原発新安全基準院内集会 於：参院議員会館

新安全基準は妥当か？ —福島第一原発事故を踏まえて—

2013年1月23日

NPO法人APAST理事長
元原子カプラント設計技術者
博士(工学) 後藤政志

BWR格納容器は脆弱過ぎる！

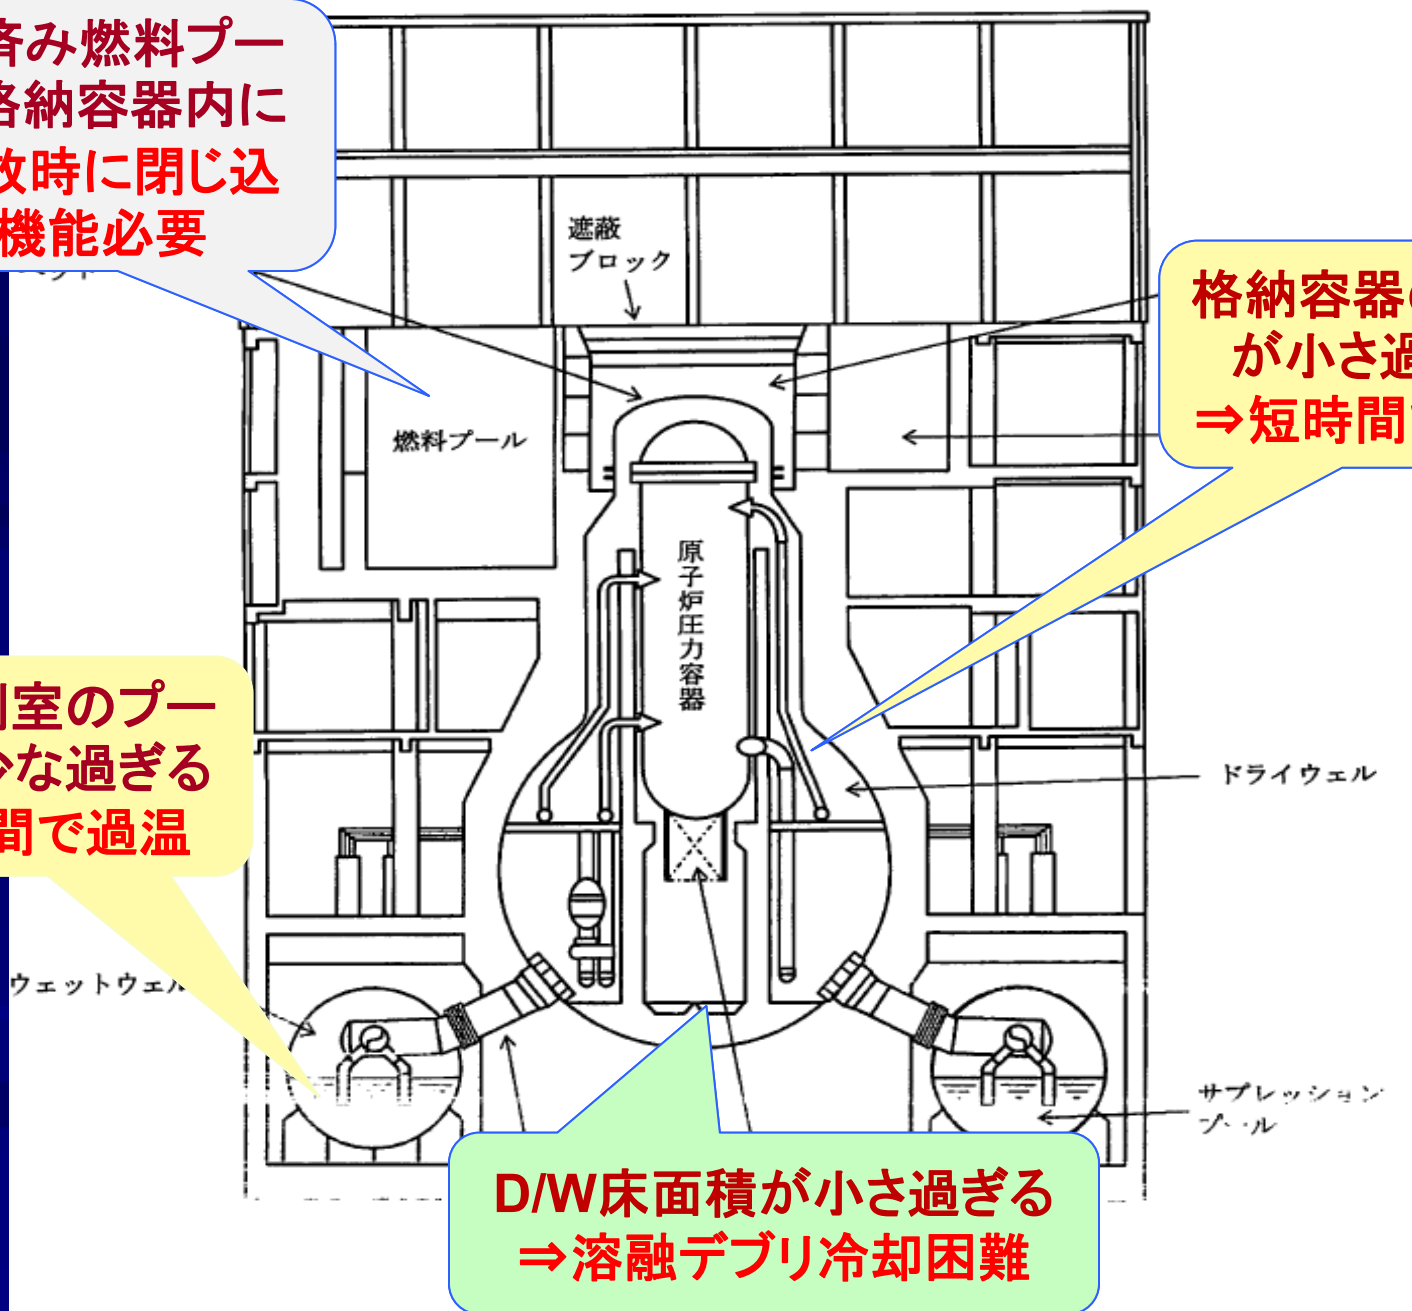
- ◆福島事故からみて、格納容器の空間容積が小さ過ぎるため、短時間で過圧してしまった。早期にベントが必要になった。
- ◆圧力抑制プール(w/wプール)水の量が少なすぎるため、核反応を停止後、原子炉の熱で早期に過温してトップフランジや機器ハッチのガスケットが劣化してしまい、水素等が漏れた。
- ◆BWR(沸騰水型)の圧力抑制プールが機能喪失したか可能性がある。この機能喪失は致命的であるから、FTA等を用いて徹底的な対策をせねばBWRは運用すべきではない。

使用済み燃料プールは格納容器内に
⇒事故時に閉じ込め機能必要

格納容器の容積が小さ過ぎる
⇒短時間で過圧

圧力抑制室のプール水が少な過ぎる
⇒短時間で過温

D/W床面積が小さ過ぎる
⇒溶融デブリ冷却困難

図 2.15-1 地震時の代表的な事故シーケンスの事故進展タイミング (BWR-5 Mark I 改良型の 80 万 KWe 級と BWR-4 との比較)

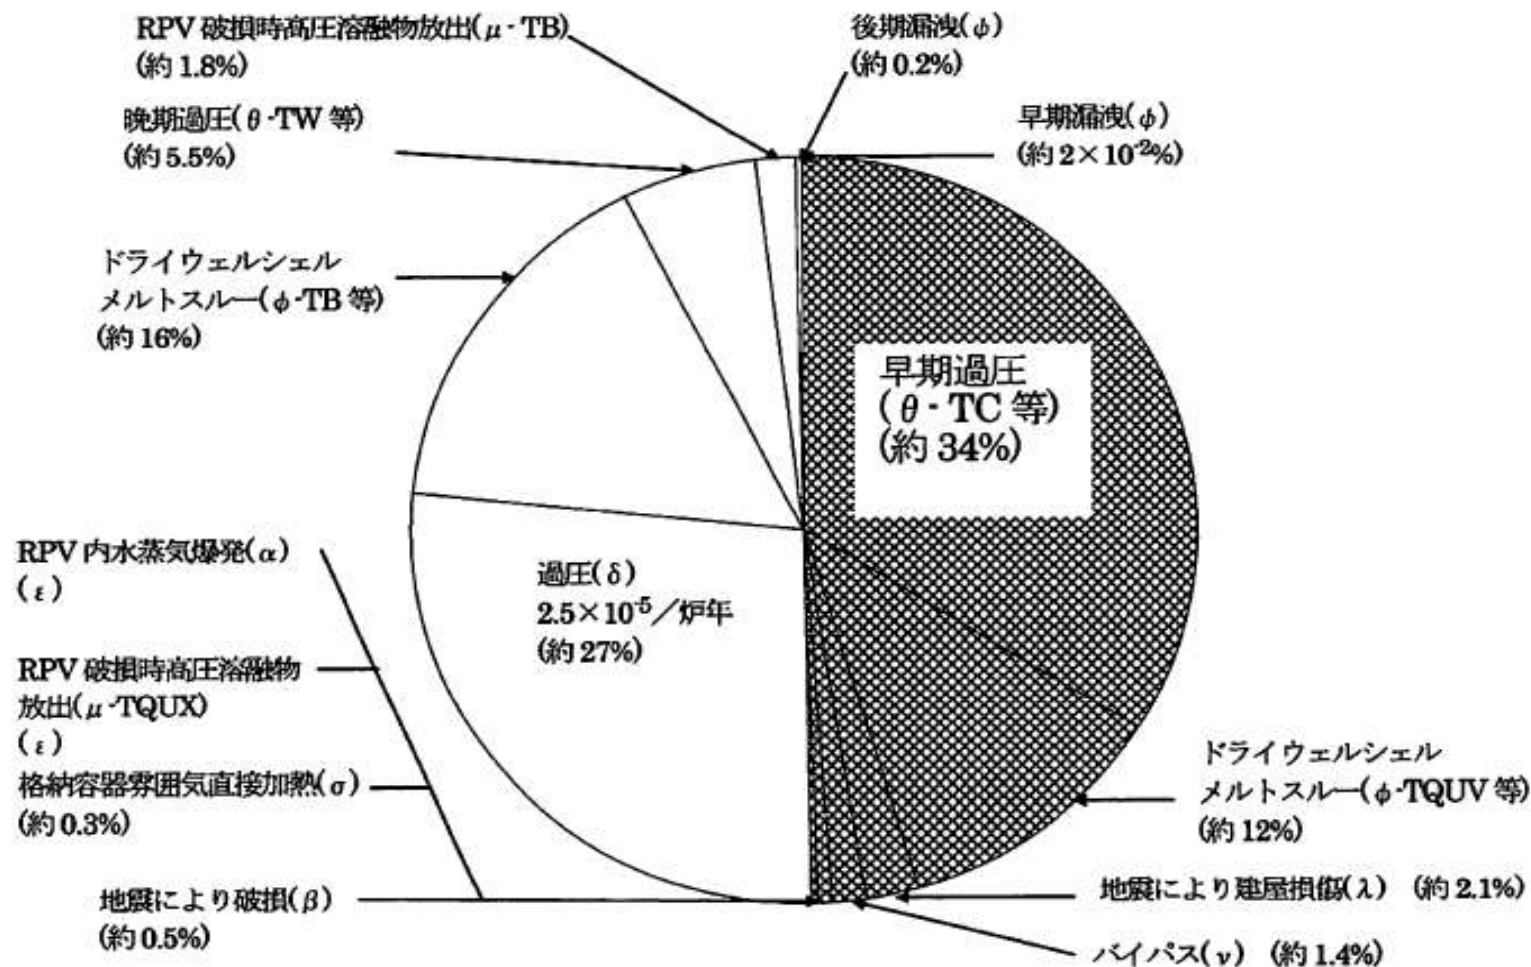
PCVが、炉心損傷目に過圧破損すると、炉心露出後2~5時間程度でRPV破損

BWR-4もBWR-5も、地震で直接RPV/PCVが破損しなくても、炉心露出すると10時間~20時間程度で格納容器破損に至る。

RPV(PCV)が地震で破損すると炉心露出後3~5時間程度でPCV(RPV)破損

沸騰水型炉 (BWR) の格納容器

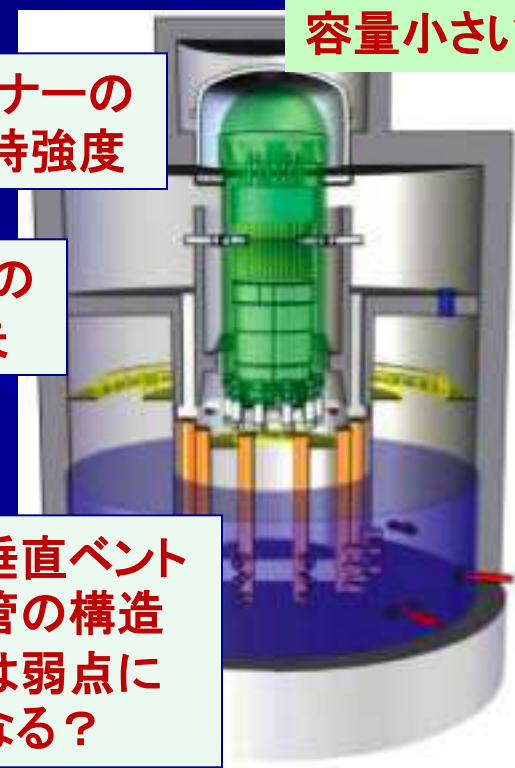
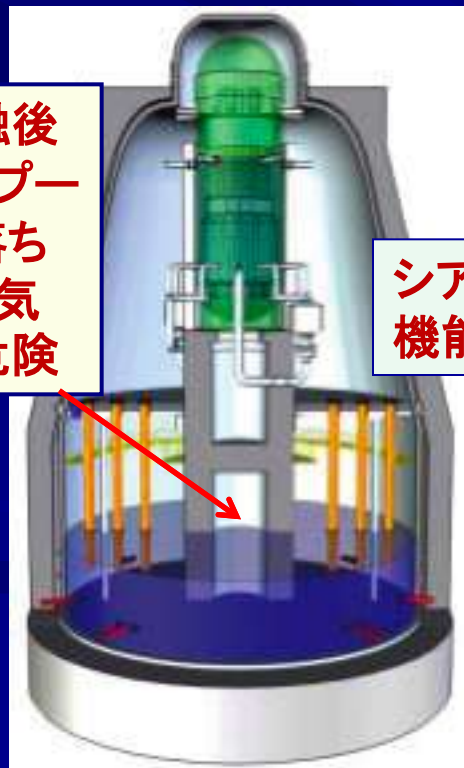
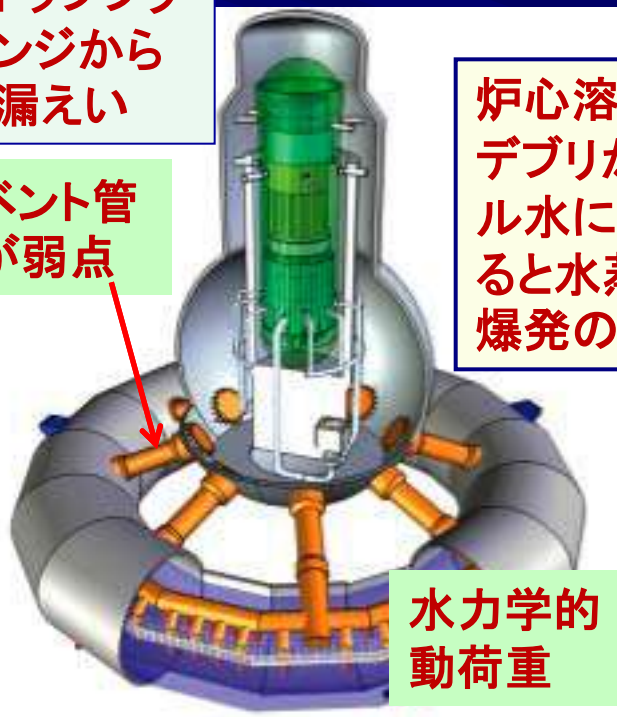
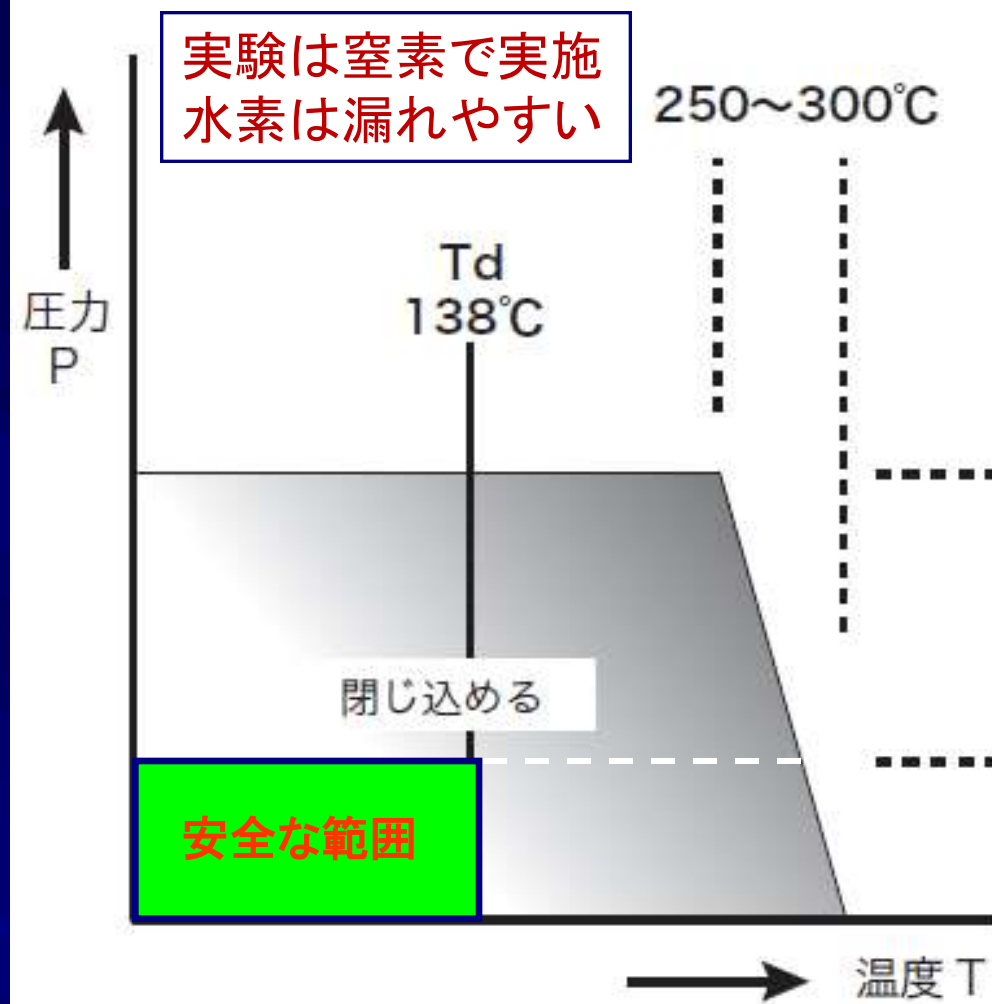
格納容器型式毎に特徴があり、弱点も異なる。
圧力抑制プールが共通の弱点！

トップフランジから漏えい

ベント管が弱点

炉心溶融後
デブリがプール水に落ちると水蒸気爆発の危険

ライナーのSA時強度

シアラゲの機能喪失

垂直ベント管の構造は弱点になる？

出力当たりの容量小さい
